Produktänderungsinformation (PCN)

PCN-Nr.:	AAC170039	Datum:	26.02.2018
Artikel:	ME-IO

Bisheriger Fertigungsstand	Neuer Fertigungsstand

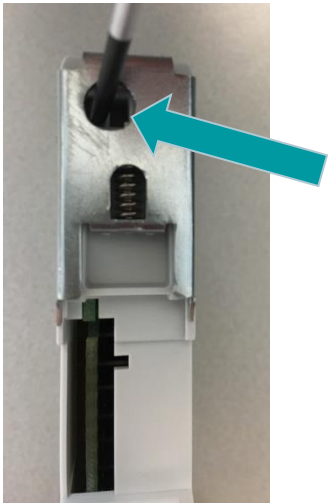
Beschreibung der Änderung		
<input checked="" type="checkbox"/> Produktaussehen (Fit)	<input type="checkbox"/> Produktgeometrie (Form)	<input type="checkbox"/> Produktfunktion (Function)
Änderung des Fußriegels		
<p>Zur Herausnahme der Leiterplatte aus dem zusammengebauten ME-IO Modul, muss die Leiterplatte entriegelt werden. Hierzu ist bislang die Demontage des Fußriegels erforderlich. Die Änderung sieht eine Öffnung im Fußriegel vor, durch die die Entriegelung der Leiterplatte ohne die Demontage des Fußriegels durchgeführt werden kann.</p>
